No. FXPFIDINTF
OISOE-LPN-006-2019
No. DOCUMENTO

"Unidad Operativa de Compras y Contrataciones"
CIRCULAR DE RESPUESTAS Y/O AVISOS A LOS OFERENTES

CIRCULAR No. (1)

Del proceso de Licitación Pública Nacional: **OISOE-LPN-006-2019**, para la contratación de la construcción de la "**Primera Etapa de la Ciudad Universitaria CURHAMA (Centro Universitario Regional UASD- Hato Mayor)**". La Unidad Operativa de Compras y Contrataciones, les informa:

Sección 2-2' Zapata muros

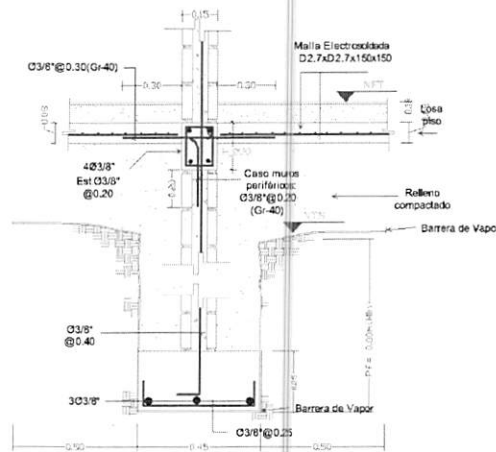
3. En el listado de partidas todas las zapatas indican el acero de refuerzo en (2) direcciones, pero no especifican que sean ambas caras. Asimismo, el detalle en planta en los planos solo indica el acero en las 2 direcciones, pero no está claro si son en ambas caras. Favor verificar y aclarar si las zapatas solo tendrán una parrilla de varillas en lugar de doble parrilla.

Respuesta: Ver plano de Detalle estructural de zapatas en Adenda.

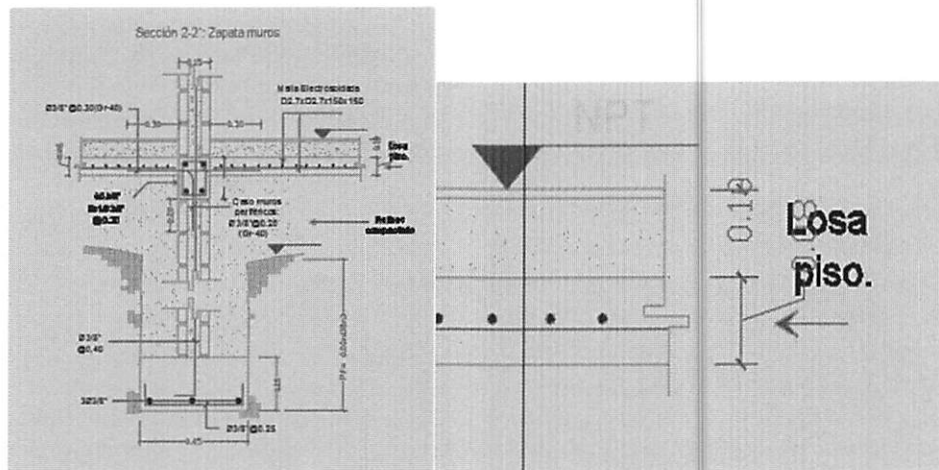
7. Hay una incoherencia con el espesor de la losa aligerada: un detalle dice que el bloque de poliestireno (foam) tiene 0.20cm de altura, pero en los demás detalles aparece con una altura de 0.15cm y al final la losa queda en 0.23m, ¿cuál es la altura correcta del bloque del foam y/o losa aligerada?
Respuesta: Será revisado en los detalles estructurales
8. ¿Las Vigas de los Pórticos son en hormigón $f'c = 210 \text{ Kg/cm}^2$ o 280 Kg/cm^2 ?
Respuesta: Ver notas estructurales.

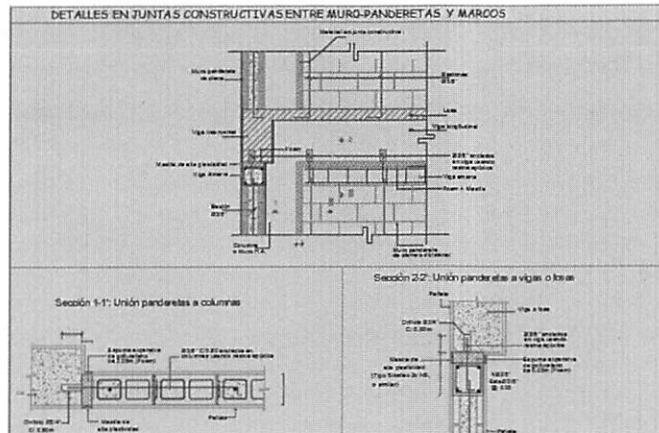
9. ¿Las Losas aligeradas son en Hormigón $f'c = 210 \text{ Kg/cm}^2$ o 280 Kg/cm^2 ?

Respuesta: Ver notas estructurales.

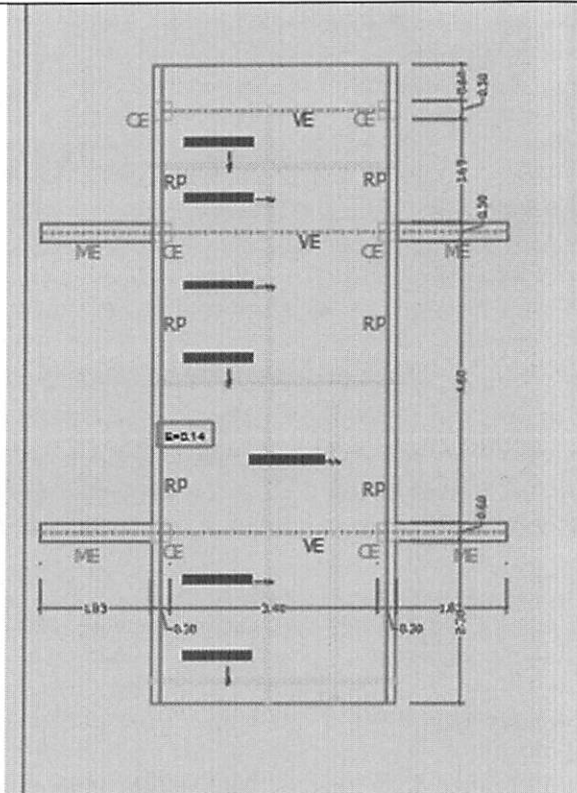
1. Zapata ZE1 Y ZE2 , H de sección No se especifica.

2. El espesor de losa siguiente? No se especifica.

3.54	Losa Entrada Ø 1/2" A/C @ 0.12 M y Ø1/2" @ 0.17 M (Adic. Ø 1/2 @ 0.12 M)
------	--

4.01 Muros de Blocks BNP

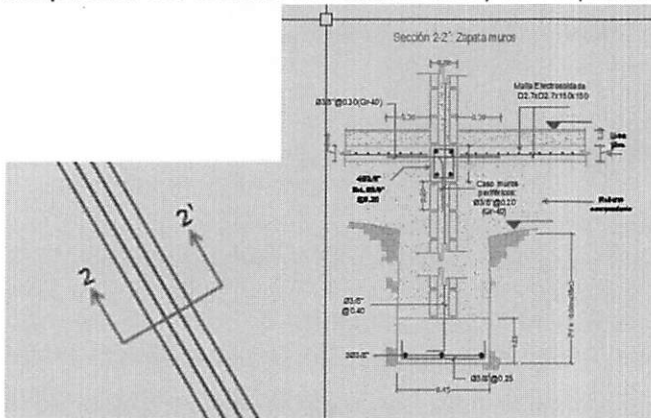
4. El muro siguiente no especifica si es 0.15 o 0.20?

Respuesta: Ver detalles de fundaciones y las respectivas secciones.

Torta de Piso	2,773.91	m2
---------------	----------	----

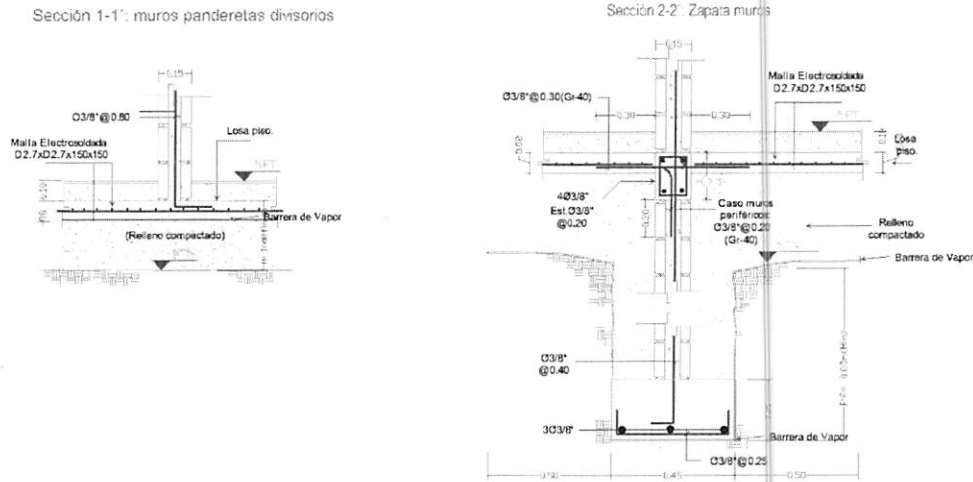
6. ¿En primer nivel, se debe cotizar con malla electro soldada la torta de piso? ¿Y en los demás niveles no? Definir su espesor y malla.

Respuesta: Ver detalles en planos de las secciones.

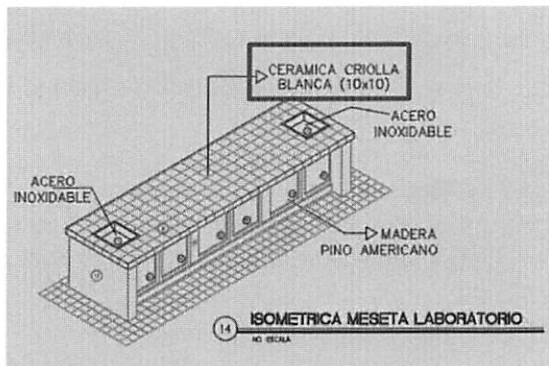
2- Existe un detalle específico para los louvers metálicos?

Respuesta: Si, ver detalle en adenda.
